REGIONE PUGLIA

OGGETTO: D.lgs. 152/2006 e ss.mm.ii. e L.R. 11/2001 e ss.mm.ii. – [ID_VIP:4772]
Procedura di V.I.A. di competenza Statale relativa ad un impianto eolico da realizzare nei Comuni di Cerignola (FG) e Stornara (FG), e relative opere di connessione alla RTN, costituito da n.13 WTG per una potenza complessiva di 54,60 MWe – Proponente: Torre Giulia Wind S.r.l. Parere di competenza della Regione Puglia.

Parere espresso nella seduta del 03/10/2019 - Parere Finale

Oggetto: Impianto per la produzione di energia da fonte eolica costituito da 13 aerogeneratori, ciascuno di potenza pari a 4,2 MW per una potenza complessiva pari a 54,60 MW, localizzato nel Comune di Cerignola (FG) in località "Torre Giulia" e con parte delle opere di connessione ricadenti nel Comune di Stornara (FG)

Figure 3 e 4: Stralci elaborato "DW19045D-E05" (Planimetria IGM Inquadramento - Cavidotto MT Esterno)

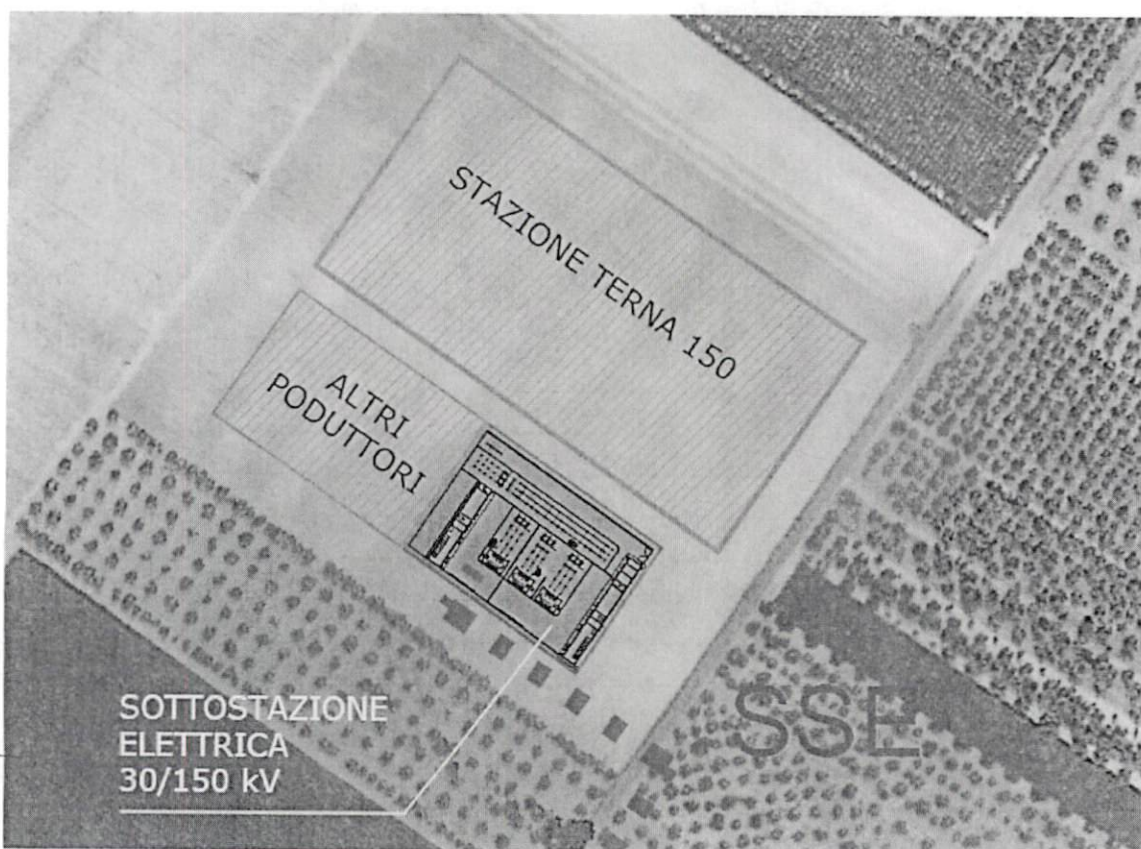
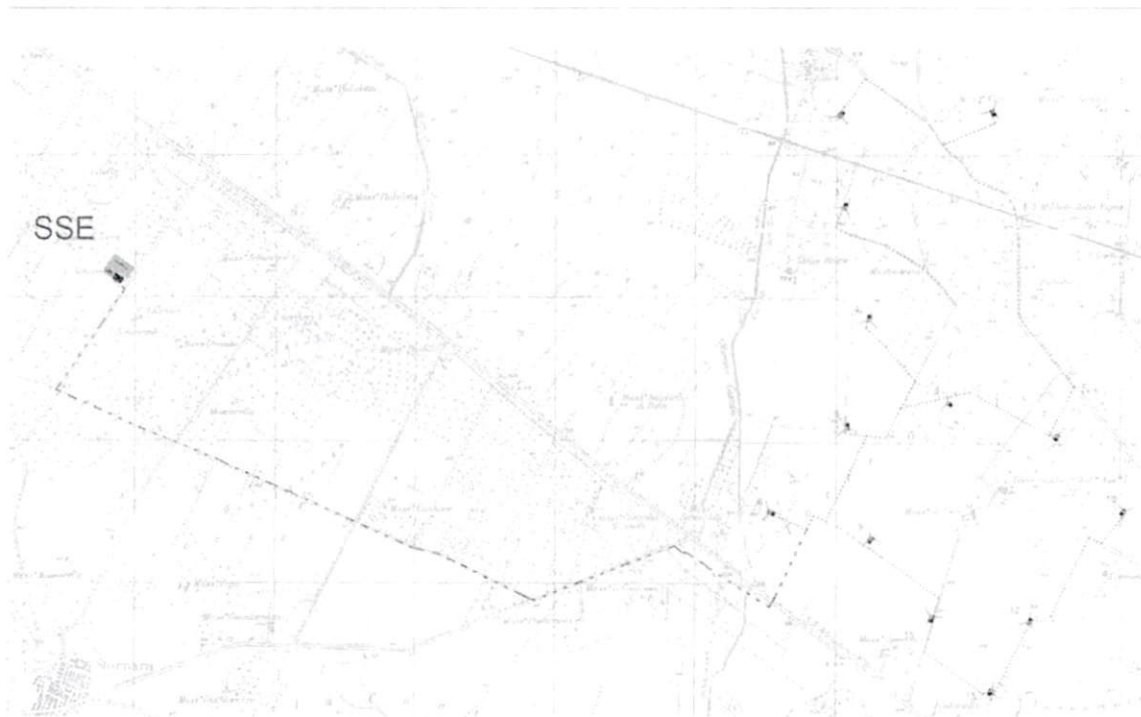
Coerentemente con la Soluzione Tecnica Minima Generale (STMG) rilasciata da Terna S.p.A. con comunicazione prot. n. TERNA/P20180037980 del 06/12/2018), il parco eolico verrà collegato,

mediante sottostazione MT/AT utente, in antenna a 150 kV con la nuova stazione di Terna S.p.A. da realizzare nel Comune di Stornara (FG).

La connessione in antenna avverrà mediante raccordo in cavo aereo AT tra lo stallo in sottostazione MT/AT e lo stallo di arrivo in stazione RTN.

Come da richieste Terna, per l'ottimizzazione dell'uso delle infrastrutture, lo stallo di arrivo Terna sarà condiviso tra diversi Produttori.

Figura 5: Stralcio da "DW19045D-V02" (Lettura del PPTR - Struttura idro-geo-morfologica)

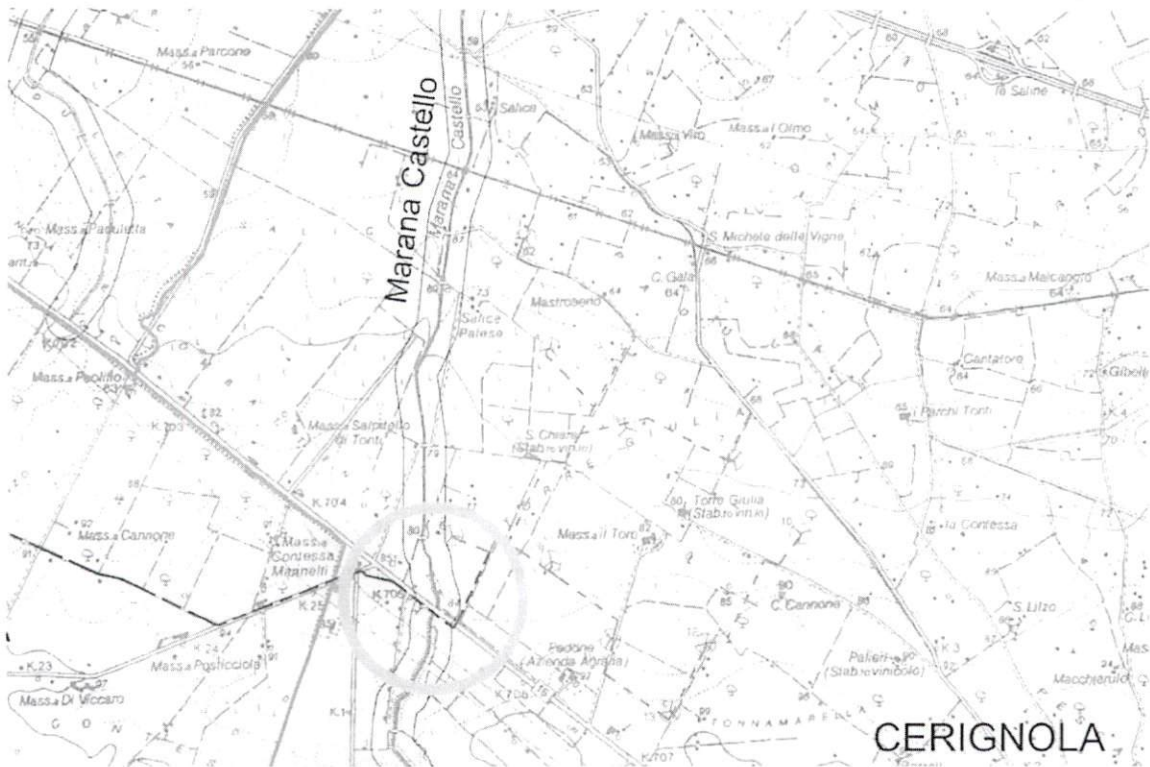
Geositi (fascia tutela)	
	Inghiottitoi	
	Cordoni dunari	
	Grotte	
	Versanti	
Nell'area di progetto del parco eolico (aerogeneratori, viabilità di servizio e tracciato dei cavidotti), non si rilevano interferenze.

Figura 9: Stralcio da "EO-PON-PD-GEO-09" (STRALCIO CARTA PIANO REGIONALE ATTIVITÀ ESTRATTIVE)

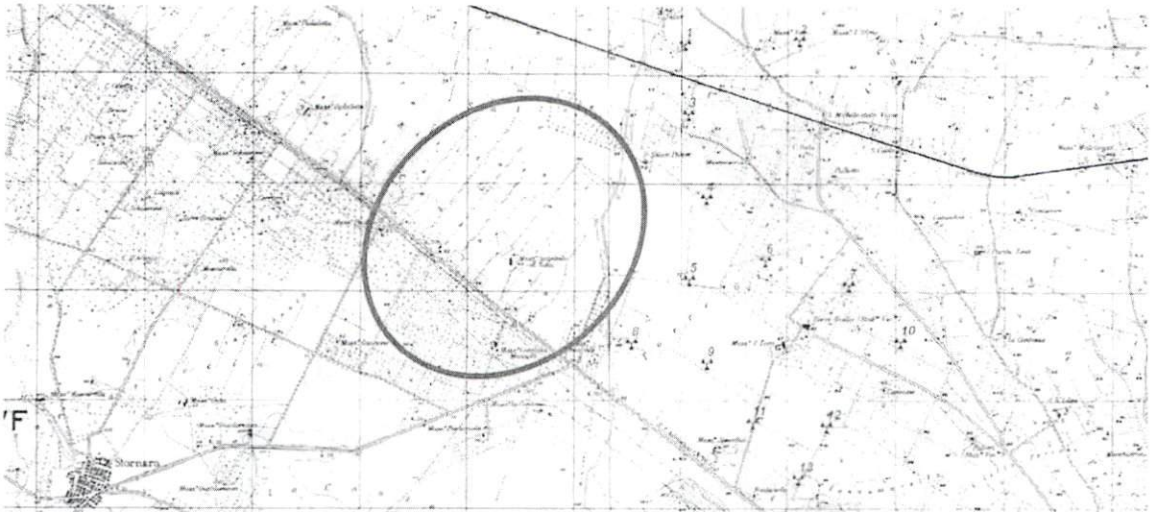
Per quanto riguarda il Piano Regionale Attività Estrattive nell'elaborato "DW19045D-V16" (Stralcio carta piano regionale attività estrattive) è possibile verificare come il parco eolico non presenti con esso interferenze.

Figura 10: Stralcio elaborato "DW19045D-V08" (Inquadramento territoriale del parco eolico di progetto e degli impianti di energia rinnovabile rilevati nell'area vasta)

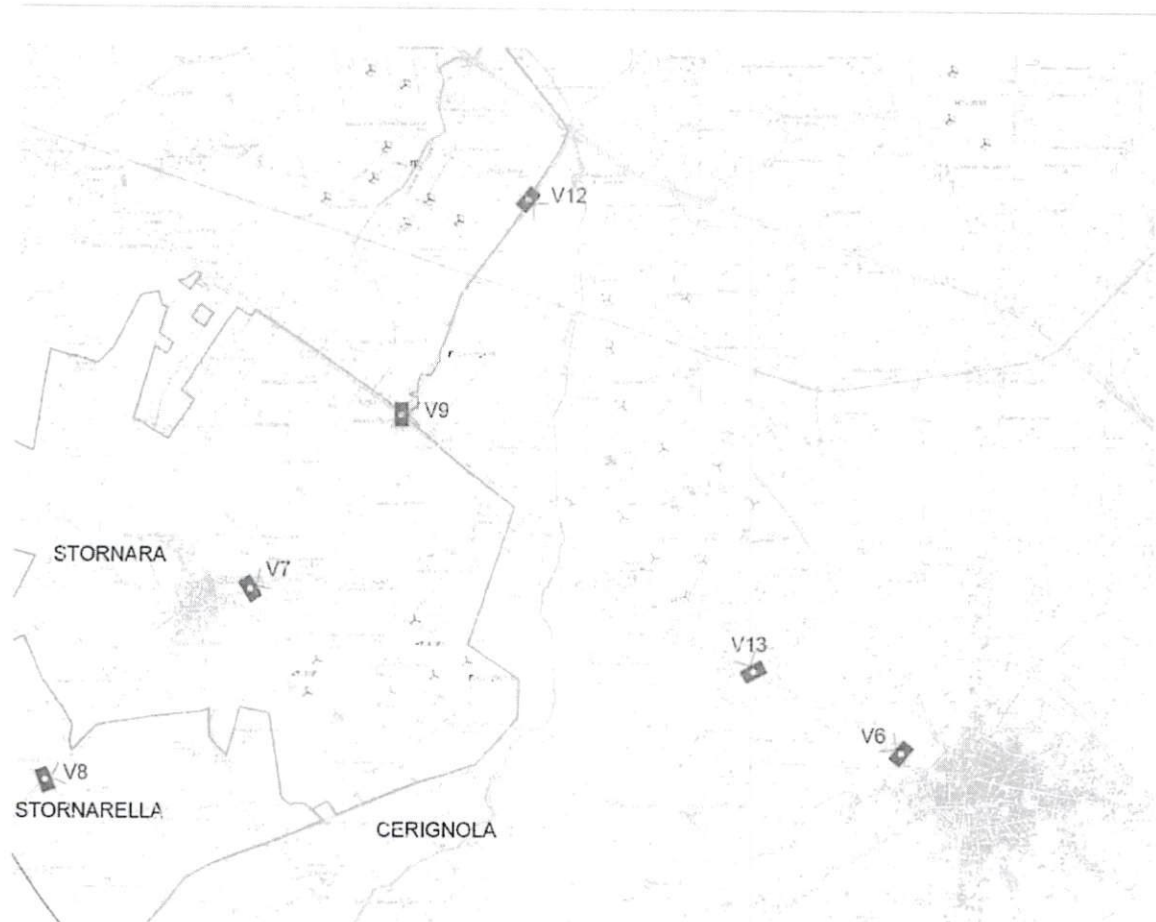
Nell'elaborato "DW19045D-V08" (Inquadramento territoriale del parco eolico di progetto e degli impianti di energia rinnovabile rilevati nell'area vasta) sono riportati 3 impianti esistenti (identificati come E/CS/C514/1, E/106/07, E/76/08) che rientrano nel raggio di 10 km dall'area di progetto e che, quindi, possono contribuire a produrre impatto cumulativo con gli aerogeneratori di progetto. Si precisa che i 3 impianti citati dal soggetto proponente non sono riportati sul portale della Regione Puglia (<http://webapps.sit.puglia.it/freewebapps/ImpiantiFERDGR2122/index.html>).
